## 改善箇所説明図①

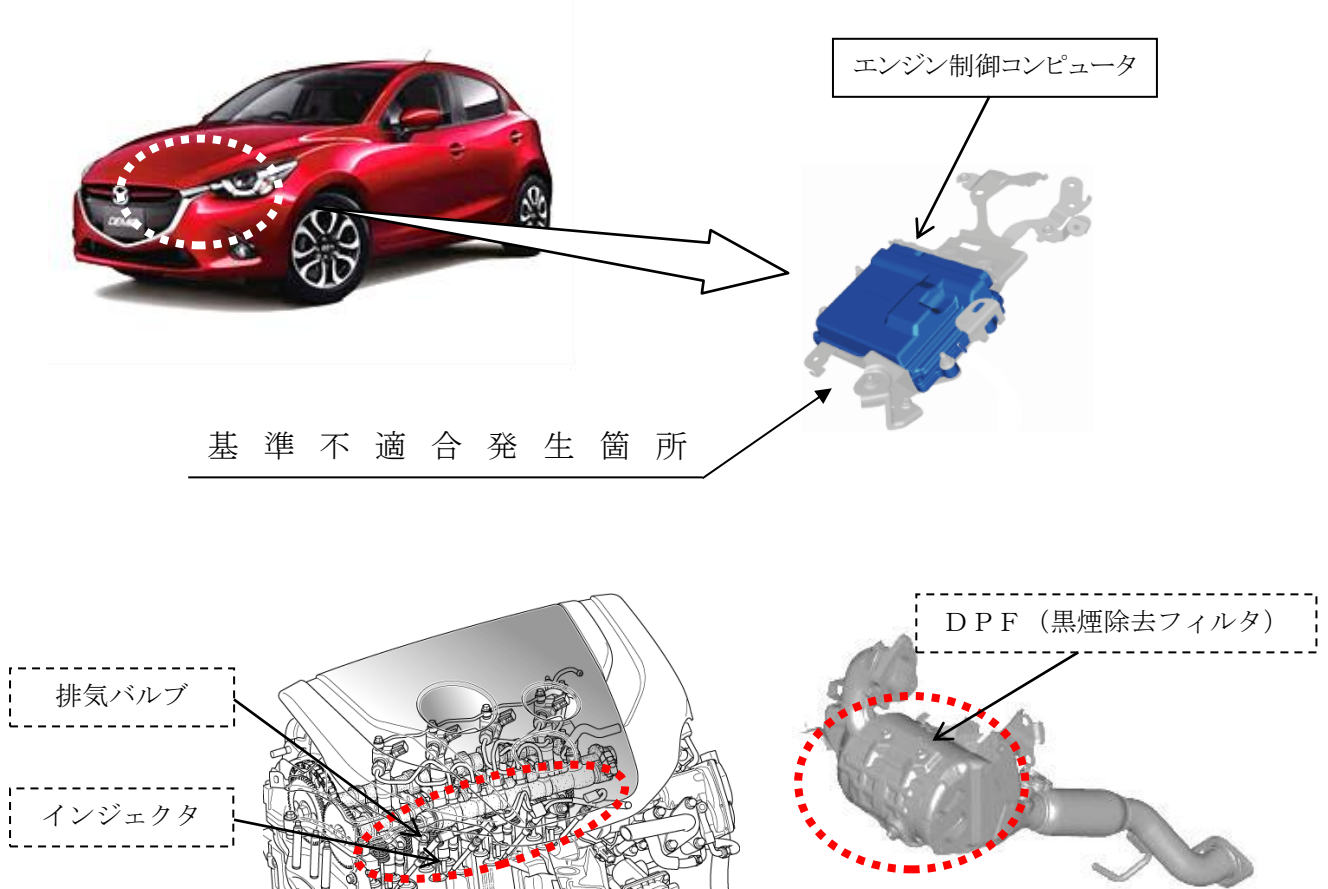
ディーゼルエンジンにおいて、エンジンの保護制御が不適切なため、無負荷状態でアクセルを全開した際に燃焼異常が発生しても、エンジン保護機能が作動しない。そのため、燃焼異常により燃焼圧力が上昇し、最悪の場合、エンジンが破損するおそれがある。

全車両、エンジン制御プログラムを対策プログラムに修正するとともに、エンジンおよびDPF（黒煙除去フィルタ）に堆積した煤を清掃する。

識別：左リヤ・ドア・ロアヒンジ取付けボルト（下側）の頭に黄ペンを塗布する。
